Avis délibéré
de la Mission régionale d'autorité environnementale
Corse
**sur le projet de centrale photovoltaïque au sol sur le territoire
des communes d'Olmiccia et Sainte-Lucie-de-Tallano
(Corse-du-Sud)**

N°MRAe
2023CORSE / PC 12

Figure 3 : plan de calepinage du projet (source : étude d'impact).

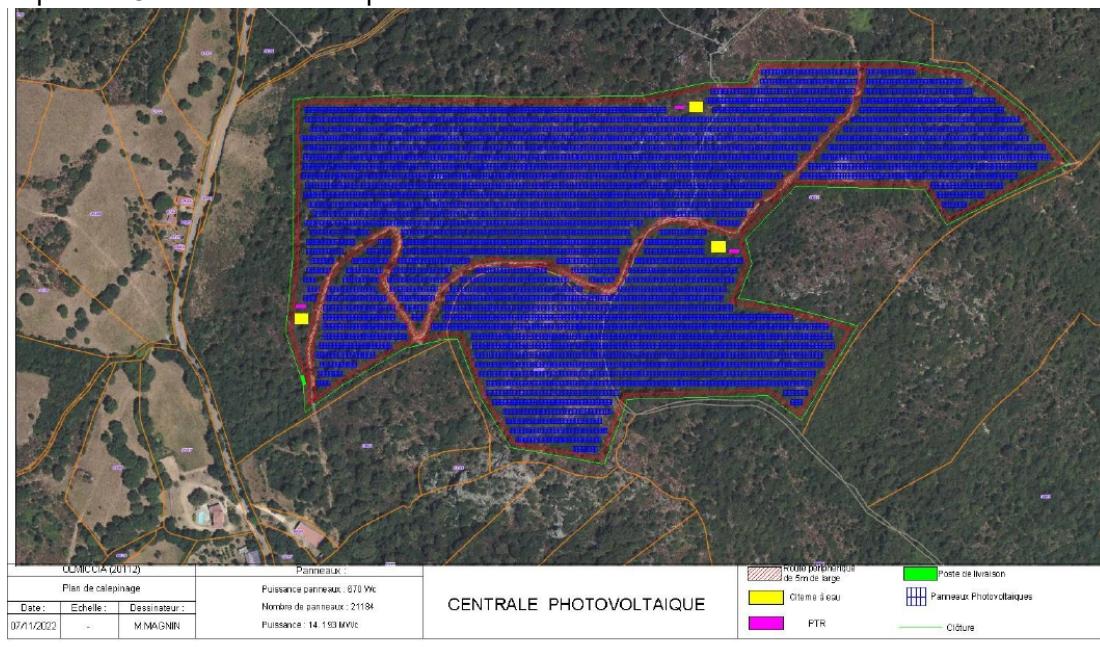
En ce qui concerne le périmètre du projet, la MRAe estime que le raccordement du parc photovoltaïque au poste-source fait partie intégrante du projet et de son évaluation environnementale en application des dispositions de l'article L. 122-1 III du Code de l'environnement, et que ces opérations sont donc à

intégrer dans l'analyse globale des incidences du projet. Il en est de même pour les surfaces qui seront débroussaillées au titre des obligations légales (OLD) du même nom, et qui sont de nature à engendrer des impacts potentiels sur l'environnement. Le dossier n'analyse pas l'ensemble des secteurs concernés par les OLD dans la description de l'état initial.

La MRAe recommande d'intégrer, dans le périmètre retenu pour l'analyse des impacts du projet, le tracé du raccordement au poste-source qui fait partie intégrante du projet ainsi que l'ensemble du périmètre faisant l'objet des obligations légales de débroussaillage.

Figure 5 : identification des habitats sur les parcelles du projet (source : étude d'impact).

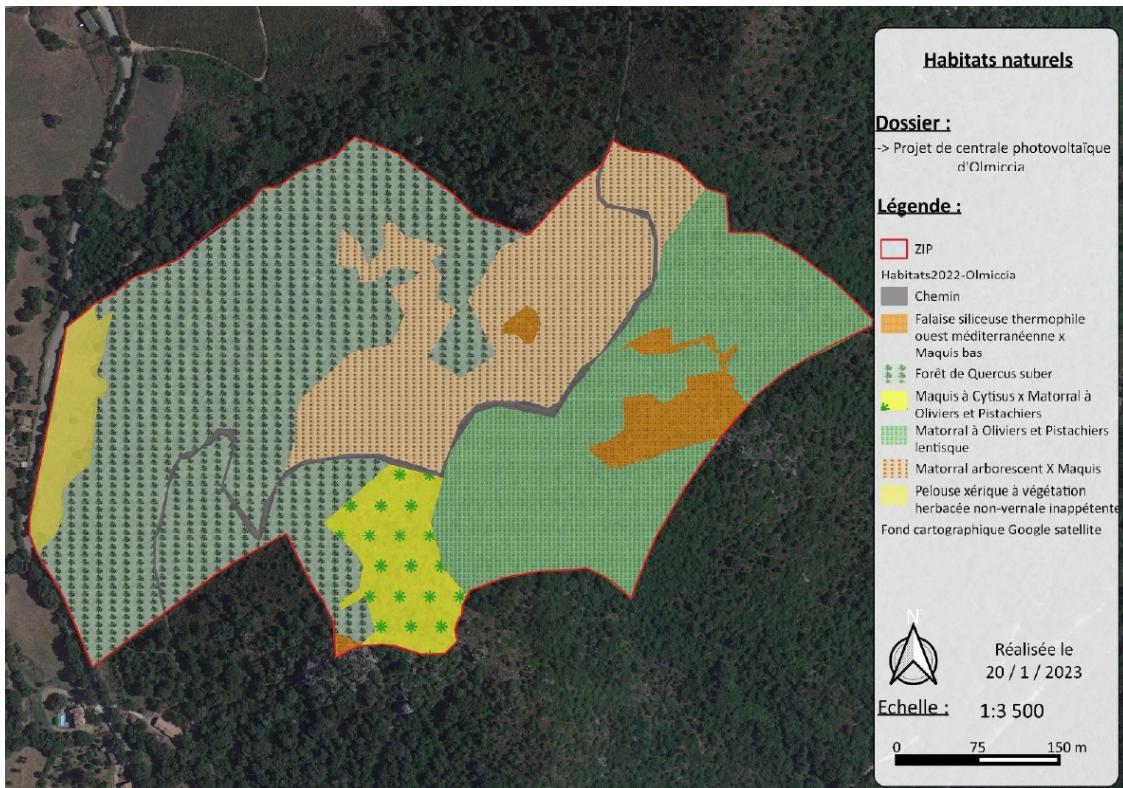
Malgré la mesure de préservation de plusieurs arbres remarquables, le projet entraînera la destruction de près de 10 ha d'habitats favorables à un large panel d'espèces d'intérêt patrimonial voire protégées, sans qu'aucune mesure compensatoire ne soit proposée dans le dossier. Pour rappel, comme indiqué au paragraphe 1.2., le dossier n'analyse pas l'ensemble des secteurs concernés par les OLD dans la description de l'état initial.

Figure 6 : cartographie des enjeux floristiques sur l'aire de projet (source : étude d'impact)

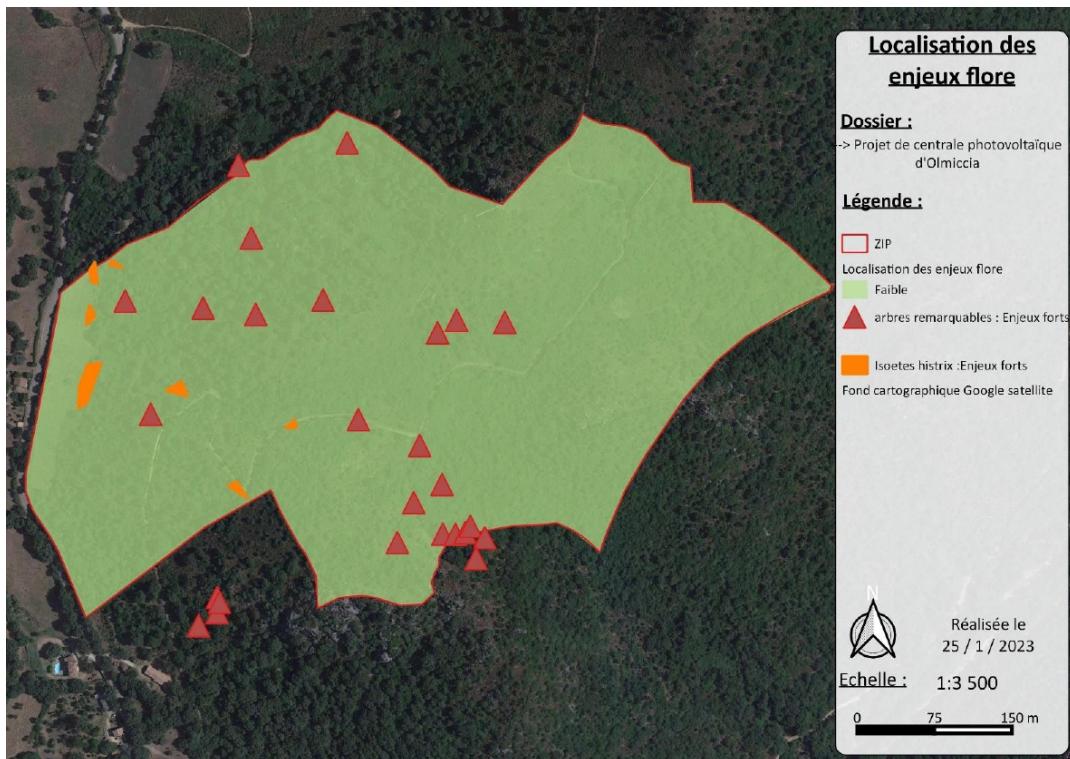
Le dossier prévoit la translocation directe des individus concernés par ce risque de destruction sur une zone hors emprise des travaux. La MRAe rappelle le caractère aléatoire de ces translocations, dans la mesure où l'espèce est inféodée à des mares temporaires et qu'il conviendra de recréer les milieux correspondants avant réimplantation des individus.

Les mesures d'évitement et de réduction proposées sont des mesures classiques pour traiter les enjeux relatifs à la flore. La MRAe relève toutefois qu'une mesure de translocation est proposée dans le dossier pour les individus de flore protégée en bordure de piste, sans que le dossier ne fasse état d'une demande de dérogation à la destruction d'espèces protégées.

La MRAe rappelle que la destruction et l'altération des habitats ou d'espèces protégés sont interdites, conformément à l'article L411-1 du Code de l'environnement. Le maître d'ouvrage devra s'assurer que le projet respecte la réglementation et déposer un dossier de demande de dérogation le cas échéant.

Figure 7 : cartographie des enjeux liés à l'avifaune et aux chiroptères sur l'aire de projet (source : étude d'impact)

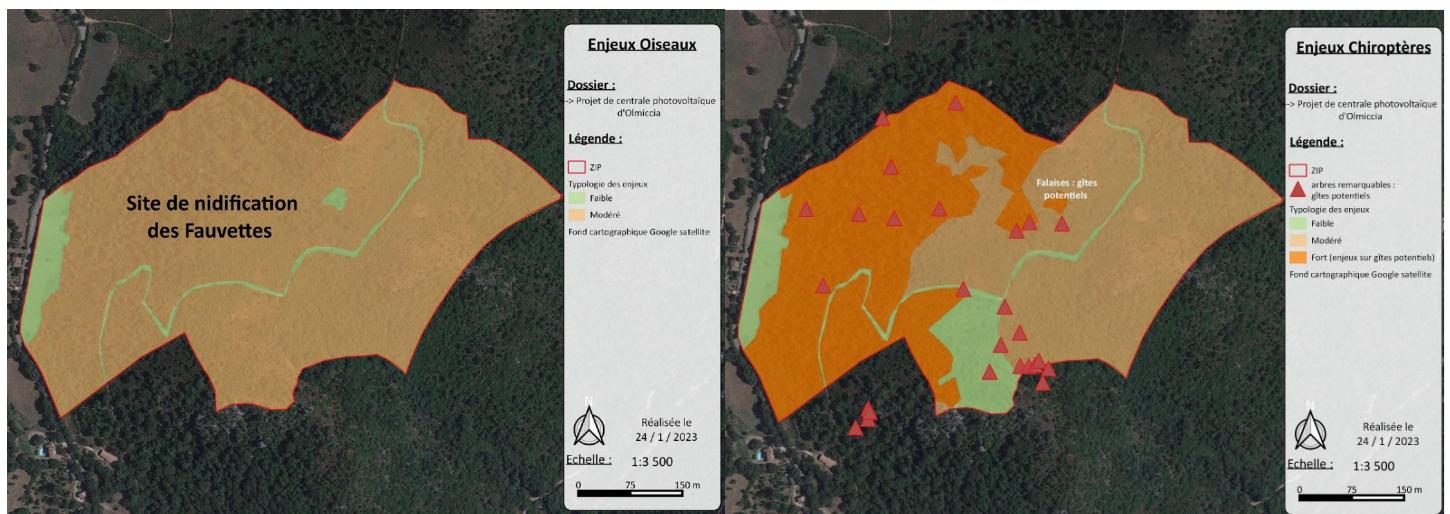
Au regard de la superficie du projet, les impacts du projet sur ces taxons seront inévitables, malgré la conservation de certains arbres remarquables (mesure d'évitement E1.1.a) et l'implantation de nichoirs pour l'avifaune et pour les chiroptères (mesure de réduction R2.2.l).

La MRAe recommande de revoir et renforcer les mesures d'évitement et de réduction en faveur de l'avifaune, des chiroptères et de l'herpétofaune et à défaut, de proposer des mesures de compensation afin d'atteindre l'objectif d'absence de perte nette de biodiversité. La MRAe recommande également de préciser clairement dans le dossier les moyens mis en œuvre pour garantir la conformité du projet avec la réglementation relative aux espèces protégées.

Figure 8 : cartographie des enjeux liés aux reptiles sur l'aire de projet (source : étude d'impact)

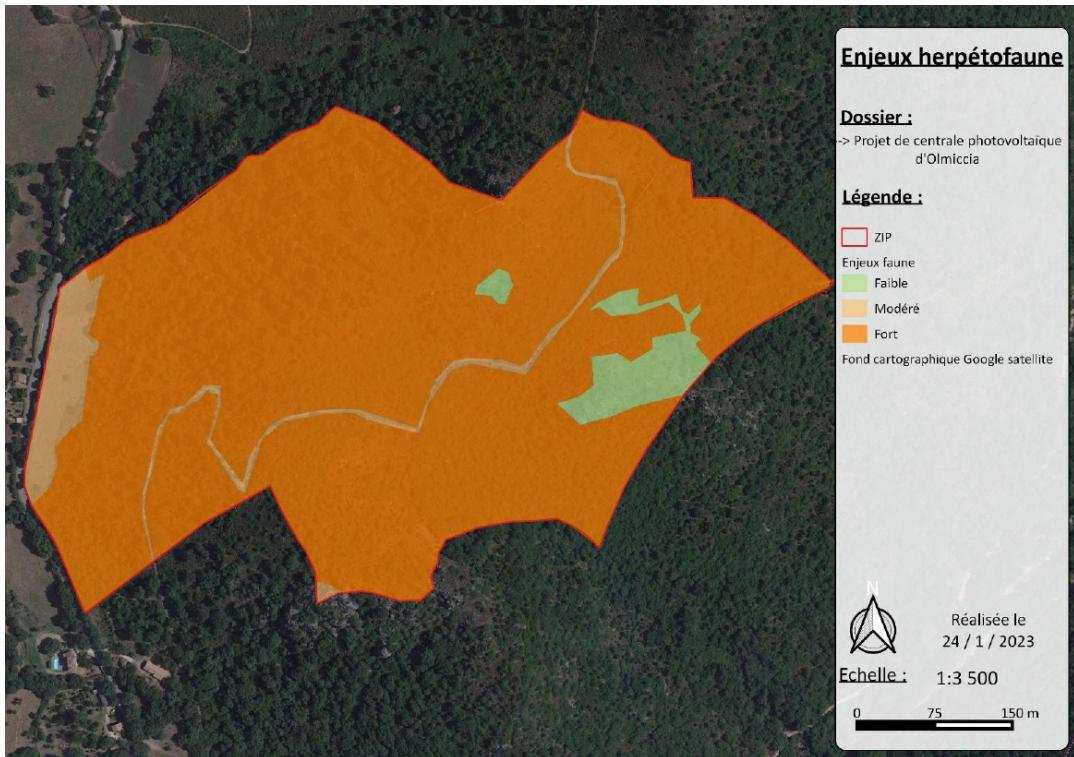
Le dossier présente donc des mesures classiques pour le traitement des enjeux relatifs à la flore s'agissant du risque de destruction d'individus d'espèces protégées. Néanmoins, le projet entraînera tout de même la destruction d'une surface importante d'habitats variés favorables à la faune identifiée, sans qu'aucune véritable mesure de compensation ne soit présentée dans le dossier.

Figure 9 : cartographie des zones d'influence visuelle du projet (source : étude d'impact)

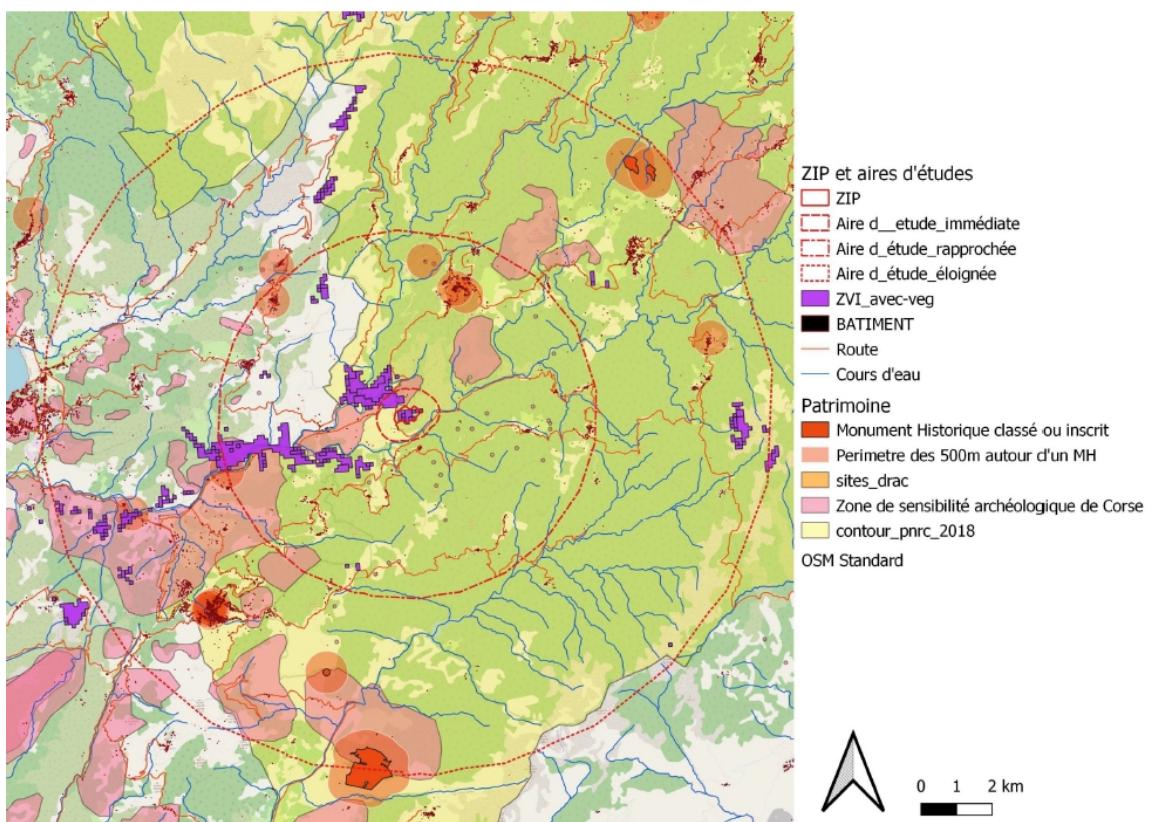
D'après l'étude d'impact, l'incidence paysagère se limite essentiellement à des axes de circulation. Les deux principaux lieux de vie depuis lesquels le projet est visible sont des habitations situées à proximité du projet, au nord-ouest et au sud (voir photomontages ci-dessous). Aucune carte ne permet pourtant de situer avec précision ces photomontages. À plus large échelle, aucun bassin de vie ne semble impacté par le projet. Une cartographie des lieux de visibilité du projet a été réalisée en prenant en compte la couverture végétale aux abords du site. Elle permet de se rendre compte des covisibilités potentielles du projet, même si son manque de précision ne permet pas de nuancer et de justifier l'absence de covisibilité totale avancée dans le dossier.
